NORGES VASSDRAGS- OG ENERGIDIREKTORAT
(NVE)

Oppgradering av dam - økt regulering av Spunstjønnna i Namsskogan - Østli Minikraft AS

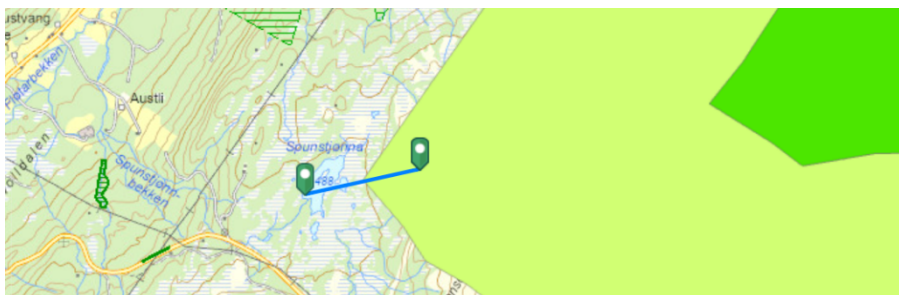
Når etablerte vannkraftanlegg skal utnyttes ytterligere, er det viktig at dette ikke går på bekostning av nasjonale eller regionale miljøinteresser, som rødlistede arter og naturtyper. I denne saken vil den største påvirkningen på ytre miljø være tap av sammenhengende naturområder med urørt preg, siden ny 2,45 meter høy betongdemning, en annen betongterskel samt ei oppdemmet Spunstjønn blir liggende nærmere inngrepsfrie områder enn inngrepet som Steinfjellvegen i dag representerer. Omsøkt tiltak medfører at areal 1-3, 3-5 og > 5 km fra tekniske inngrep reduseres. Av artskart framgår flere observasjoner av bjørn i dette området, samt av bergand (sterkt truet) og mulig reproduksjon av vipe (kritisk truet) ved Spunstjønna. Området er aldri kartlagt mht. naturtyper og truede arter. Inngrepsfrie arealer innebærer ikke et vern, men det å opprettholde store sammenhengende naturområder med urørt preg er av nasjonal interesse, som vi mener her må vurderes opp imot en beskjeden økning av kraftproduksjonen på 0,5 GWh. Utfordringen er gjerne at mange små inngrep over tid på sikt reduserer størrelsen på inngrepsfrie arealer. Ellers innebærer tiltaket neddemming av 195 daa grunn myr som ikke er kartlagt mht. naturtype. Myr har fått økt fokus i arealforvaltning pga. klimahensyn og betydning for biologisk mangfold.

Streken viser 1 km fra ny demning. Konsesjon som omsøkt vil medføre at arealet uten tekniske inngrep blir redusert i størrelse.

Slik saken ligger nå fraråder Klima- og miljøavdelingen at det gis konsesjon til oppdemming og regulering av Spunstjønnna i Namsskogan. Det er behov for ytterligere miljøvurderinger inklusive kartlegging av arter og naturtyper.
